PF0103 – QUADRUPLICAÇÃO DA LINHA DE CINTURA (ROMA/AREEIRO - BRAÇO DE PRATA) E MODERNIZAÇÃO DA LINHA DO NORTE (BRAÇO DE PRATA – SACAVÉM)

PROJETO DE EXECUÇÃO **VOLUME 10 – AMBIENTE**

TOMO 10.00.00 – ADITAMENTO 1 – RESPOSTA AO PEDIDO DE ELEMENTOS ADICIONAIS PARA EFEITOS DE CONFORMIDADE DO EIA

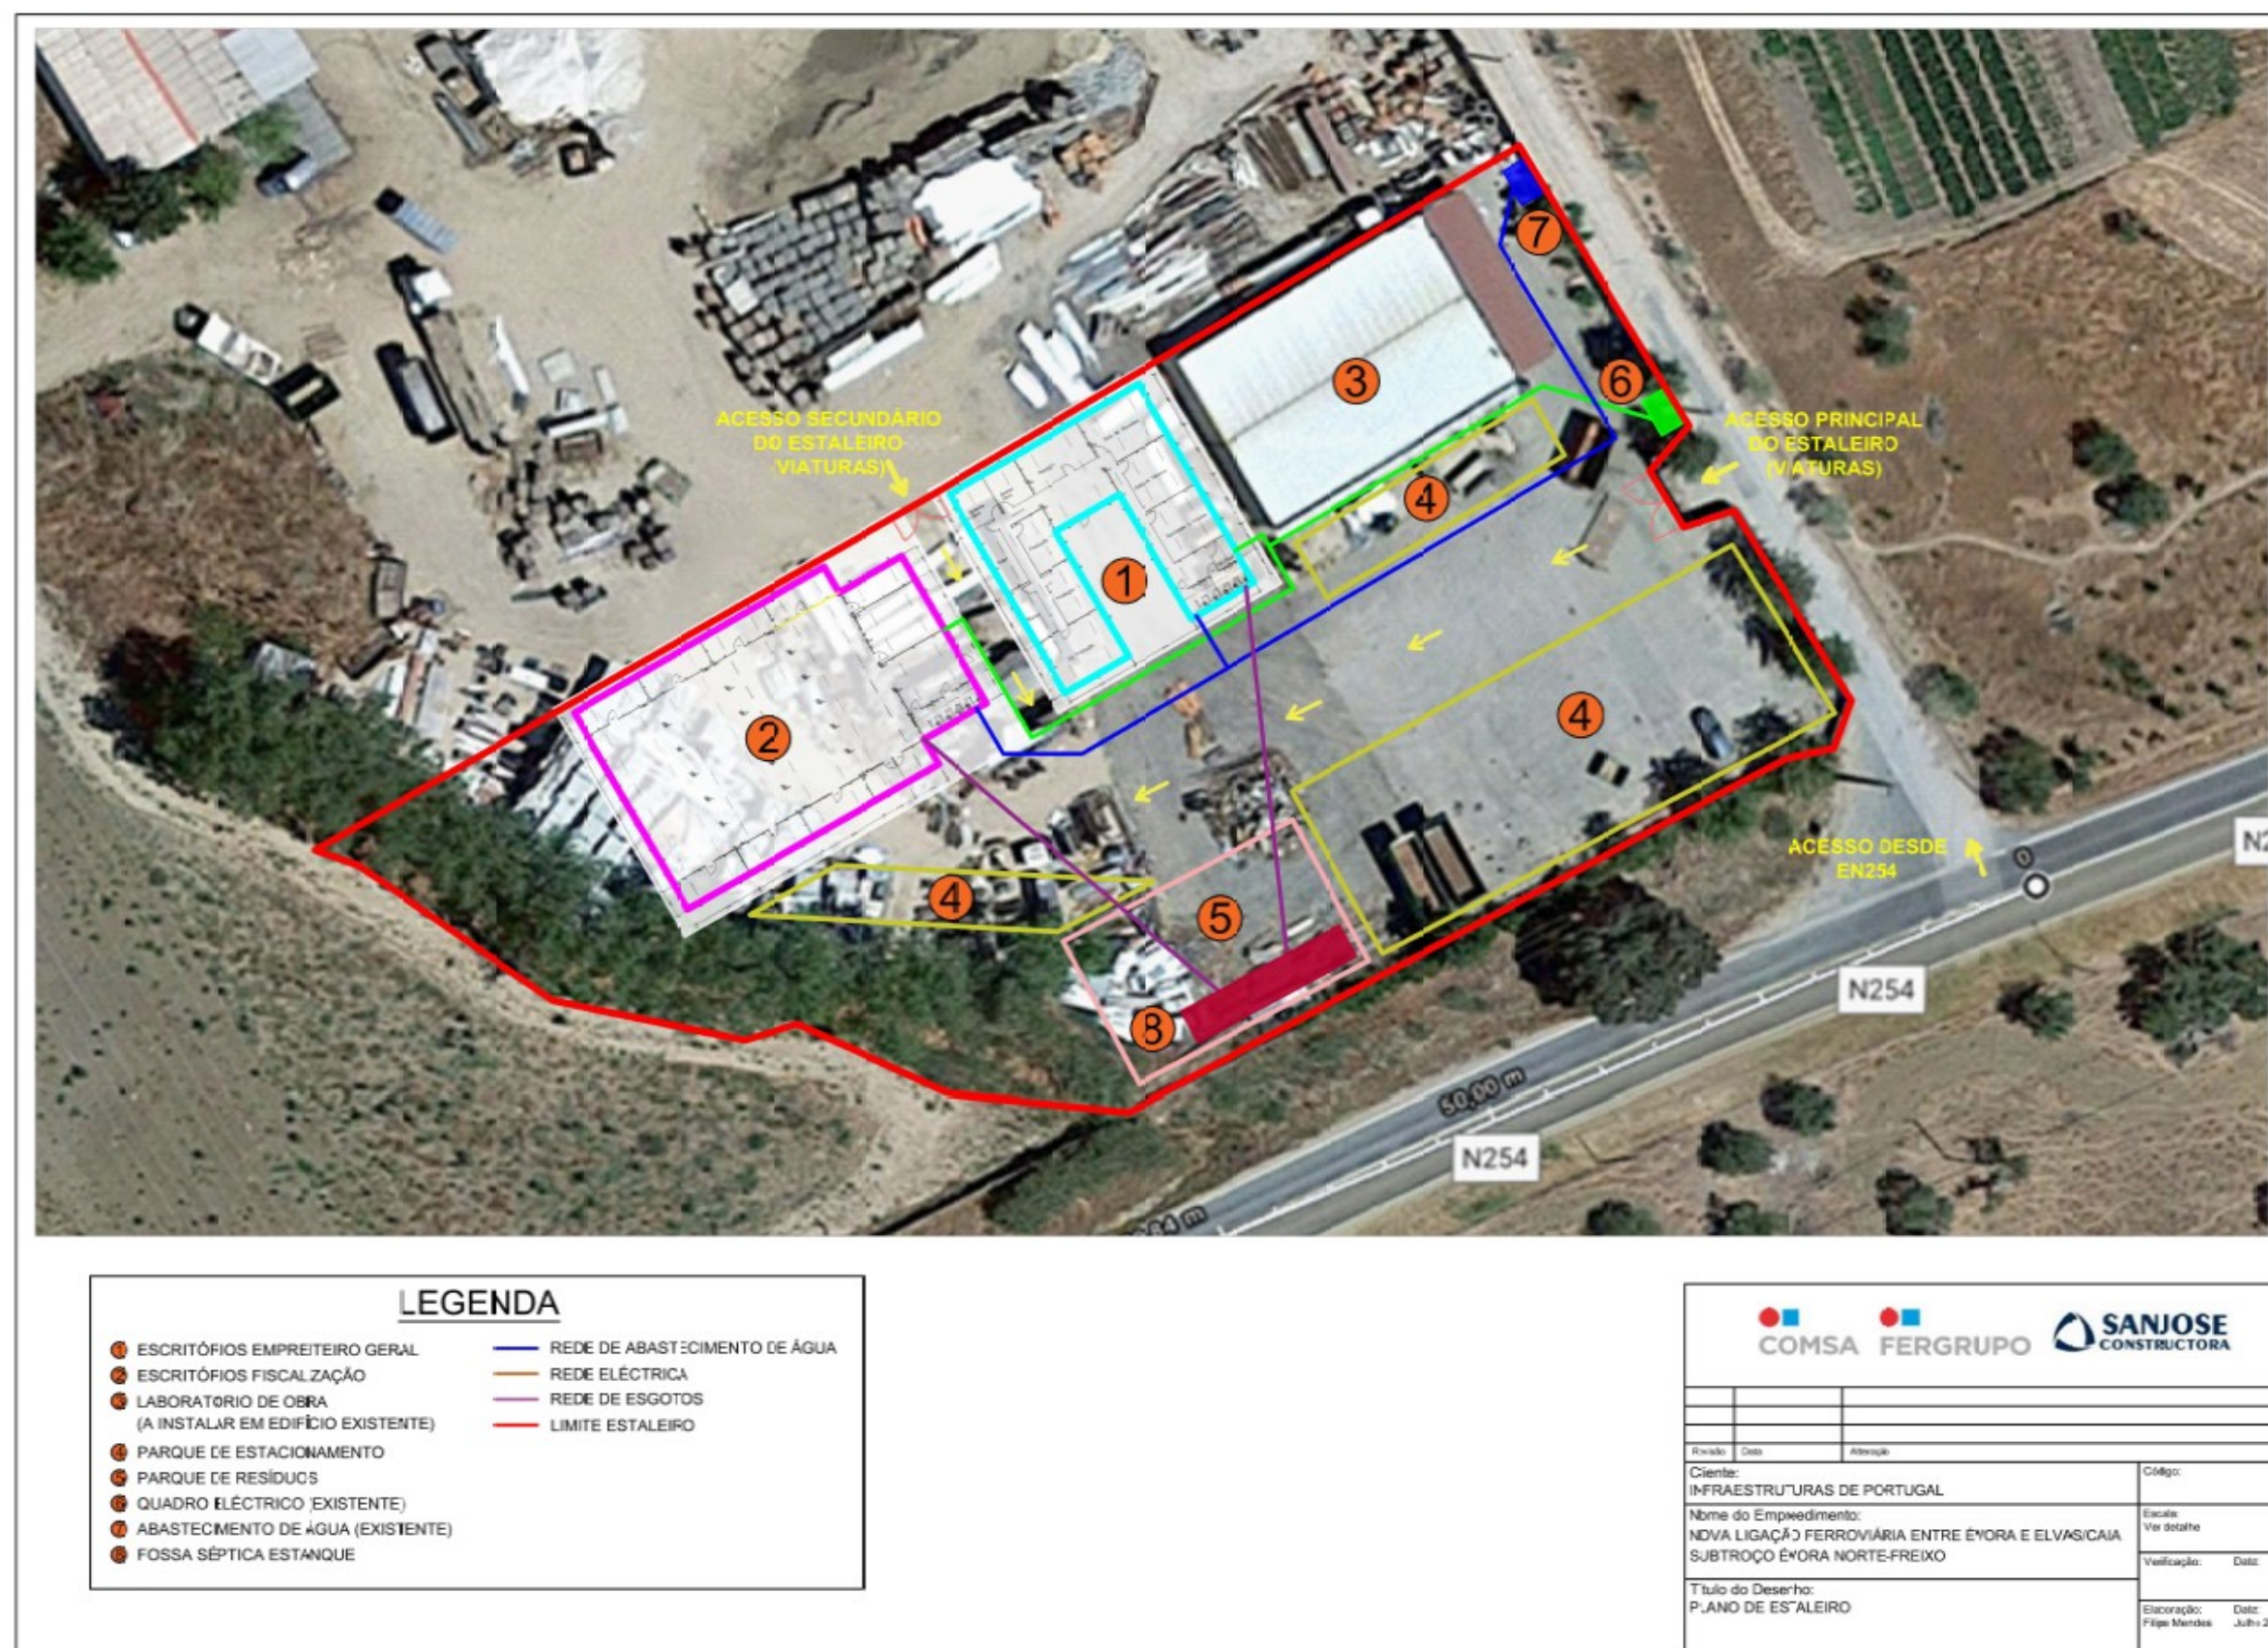
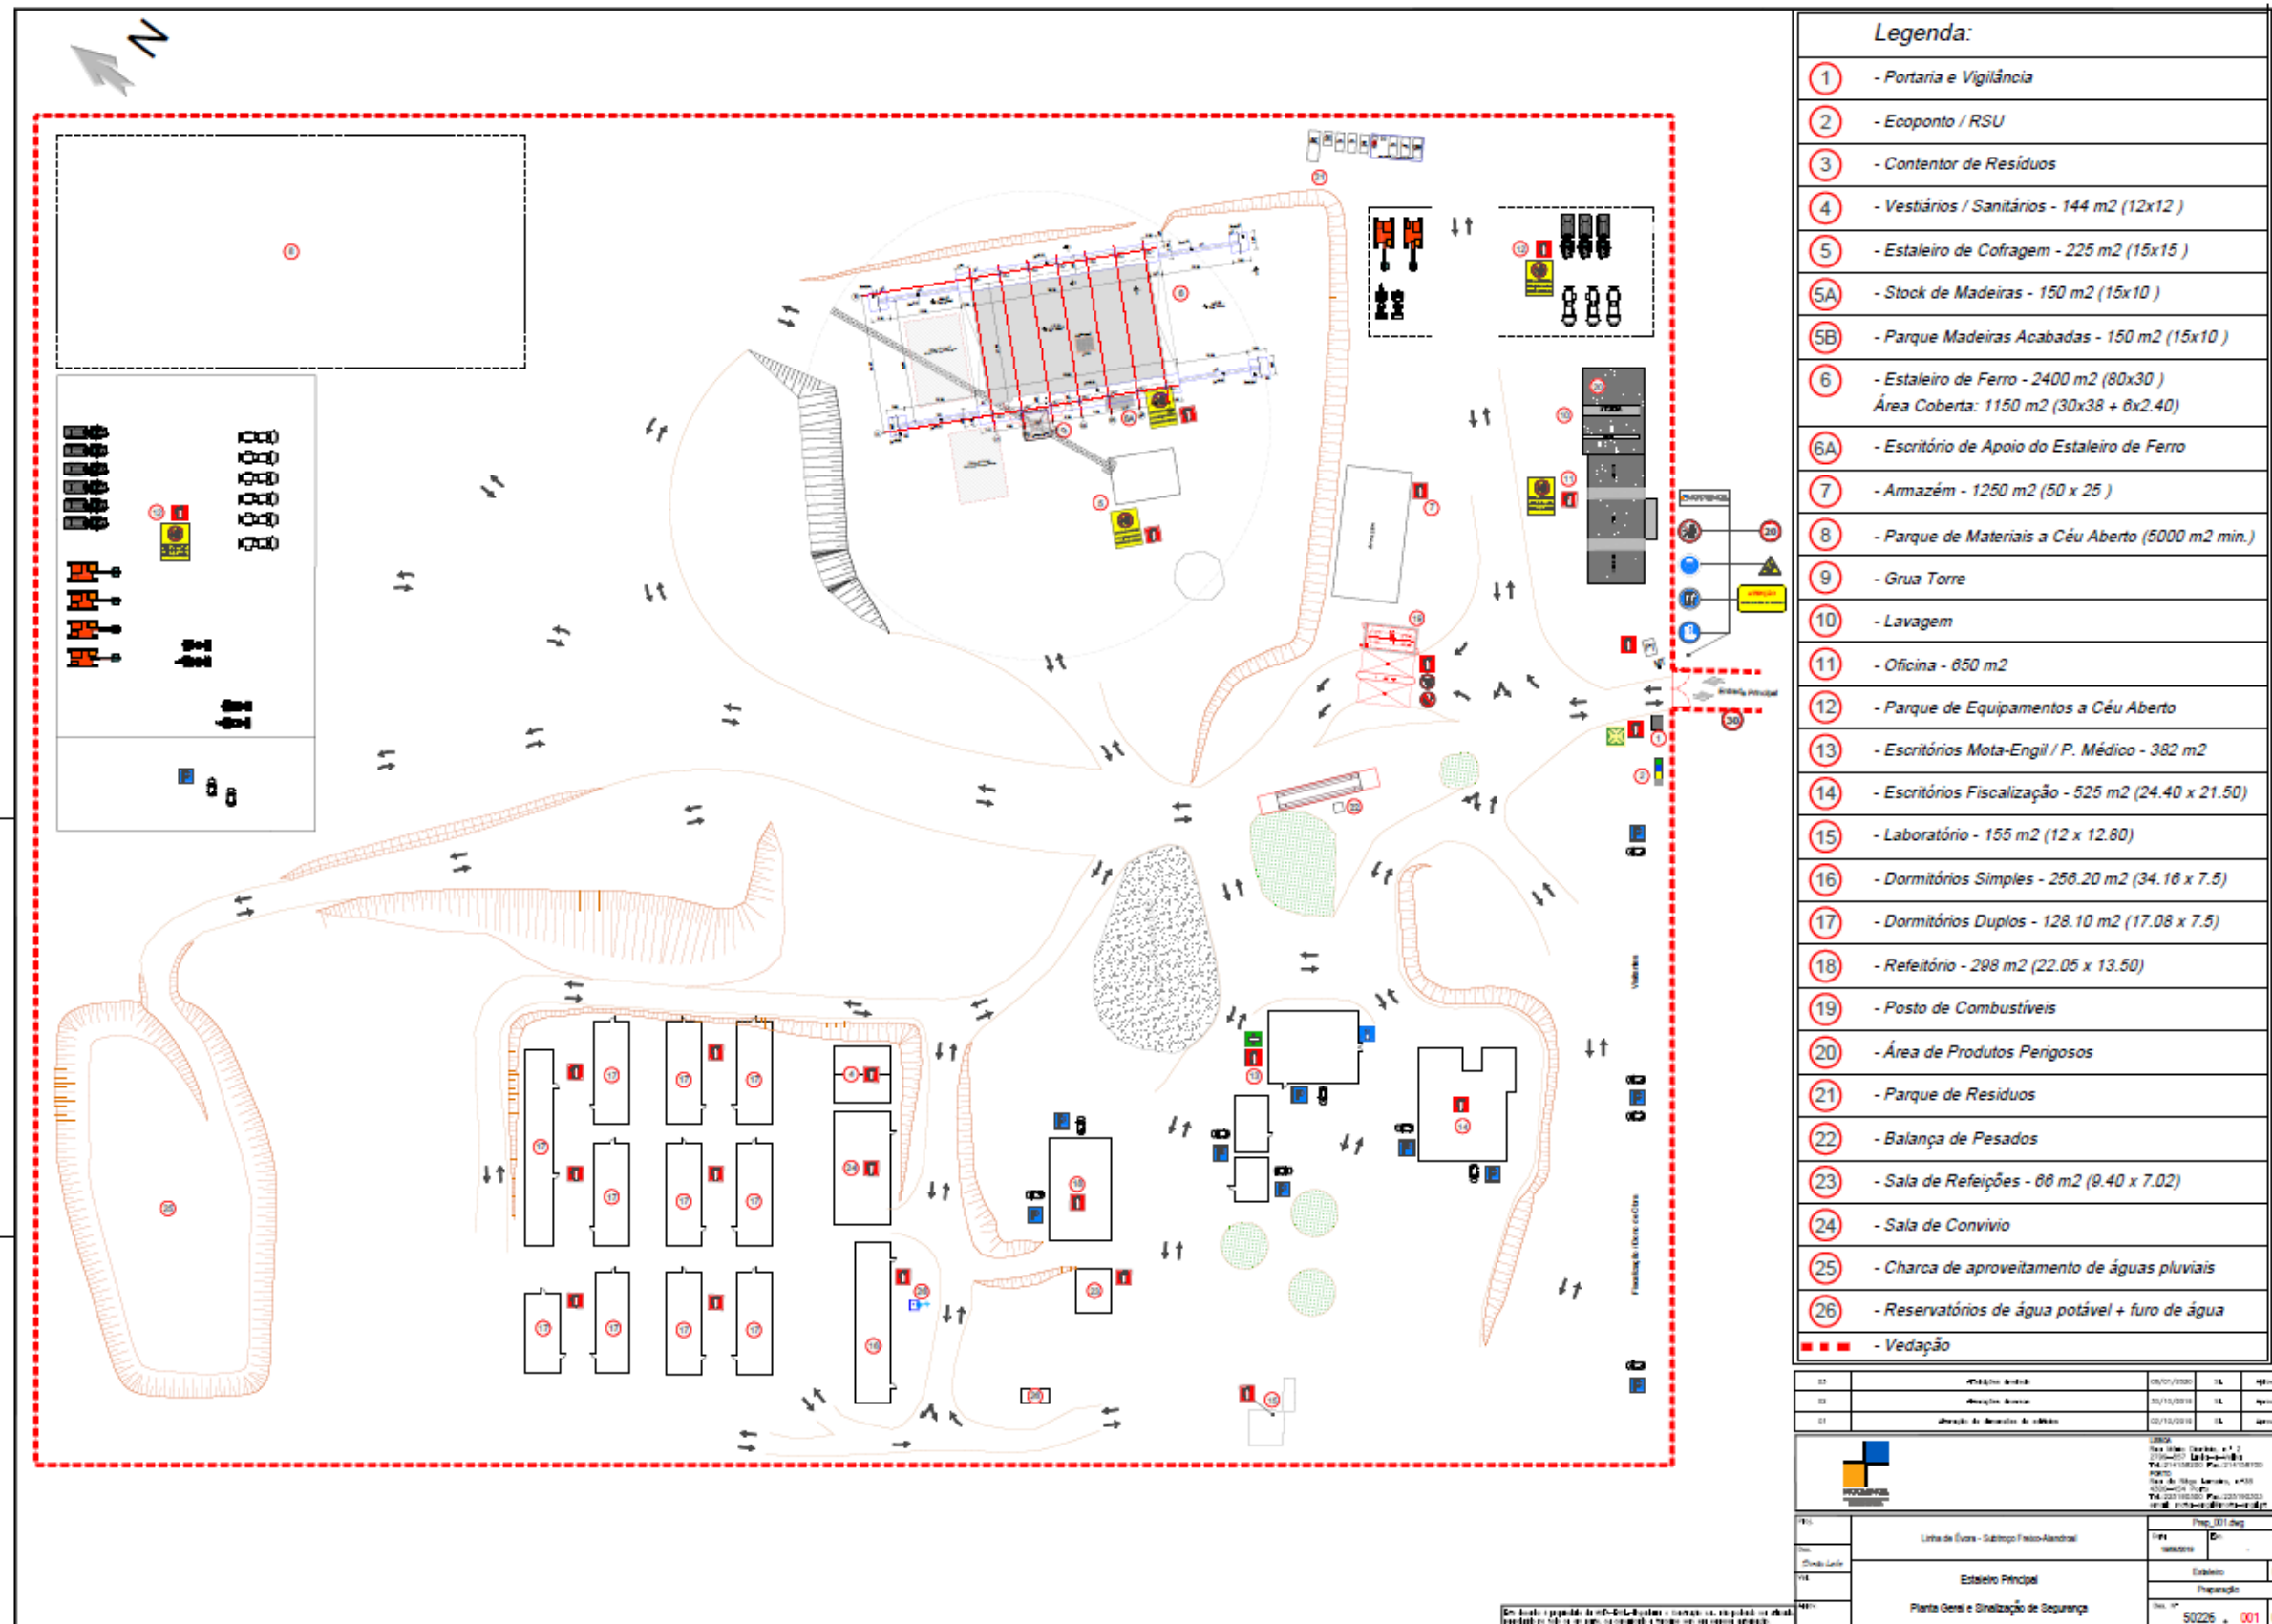
2.6. Indicar as principais atividades e organização geral do estaleiro de obra principal, assim como das áreas de apoio à obra, nomeadamente: instalações sanitárias e sociais, áreas de deposição de resíduos, de armazenamento de combustíveis, de óleos e materiais, zonas de lavagem e manutenção de equipamentos e máquinas, lavagem das calhas das autobetoneiras, depósito de sobrantes, outros. Caracterizar genericamente os respetivos pavimentos, a rede de drenagem pluvial, sistemas de drenagem de efluentes domésticos e de possíveis efluentes contaminados (recolha e encaminhamento), bacias de retenção de óleos, recolha e encaminhamento das águas de lavagem das autobetoneiras e dos correspondentes resíduos de lavagem...).

Conforme já referido anteriormente e de acordo com o artigo 8º-A do Caderno de Encargos das empreitadas ferroviárias da IP (transcrito no ponto anterior), as principais atividades e organização geral do estaleiro de obra principal será da responsabilidade do empreiteiro que vier a concretizar a

Obra, o qual ainda não é conhecido. Ainda assim, poder referir-se que o estaleiro principal deverá ser organizado de modo a concentrar, sempre que possível, as instalações administrativas, sociais e sanitárias, as áreas de armazenamento de materiais e produtos, as oficinas e zonas de manutenção, os parques de máquinas e equipamentos, as áreas de gestão de resíduos e as restantes estruturas de apoio à obra. Poderão ainda ser instaladas áreas de apoio secundárias, próximas das principais frentes de trabalho, destinadas exclusivamente às atividades indispensáveis à execução dos trabalhos nesses locais.

A implantação e a organização definitiva do estaleiro serão estabelecidas no Projeto de Estaleiro, a elaborar pelo empreiteiro antes do início da obra. Este projeto identificará a localização, a configuração, o dimensionamento e as condições de funcionamento das diferentes áreas, bem como os respetivos sistemas de drenagem, contenção, recolha e encaminhamento de águas residuais e resíduos. A localização destas instalações respeitará as condicionantes ambientais e territoriais aplicáveis, privilegiando áreas já artificializadas ou de menor sensibilidade ambiental e assegurando o afastamento de linhas de água, zonas inundáveis e outras áreas sensíveis.

A organização dos estaleiros difere entre empreiteiros e como exemplo disso apresenta-se algumas figuras de plantas de estaleiro de três empreiteiros para uma obra que resultou de um único projeto de execução, com uma única DIA e deu origem a três empreitadas distintas com três empreiteiros diferentes.
